Service Information

CL26532048/013.X001
290692

1. Modifica del pannello NTSC

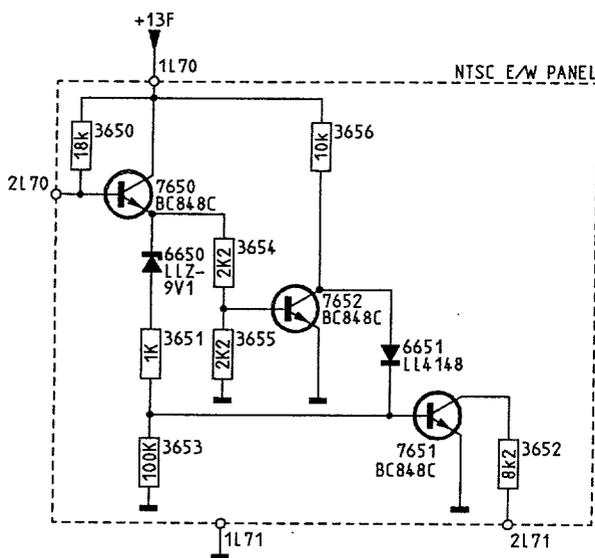
Durante la produzione questo pannello è stato modificato. La modifica è stata introdotta nella settimana 9202.

Di seguito sono riportati lo schema nuovo e la lista dei componenti.

3650	4822 051 20183	18k 5% 0,1W
3651	4822 051 10102	1k 2% 0,25W
3652	4822 051 10822	8k2 2% 0,25W
3653	4822 051 10104	100K 2% 0,25W
3654	4822 051 20222	2k2 5% 0,1W
3655	4822 051 20222	2k2 5% 0,1W
3656	4822 051 10103	10k 2% 0,25W
6650	4822 130 82583	LLZ-C9V1
6651	4822 130 80446	LL4148
7650	5322 130 42136	BC848C
7651	5322 130 42136	BC848C
7652	5322 130 42136	BC848C
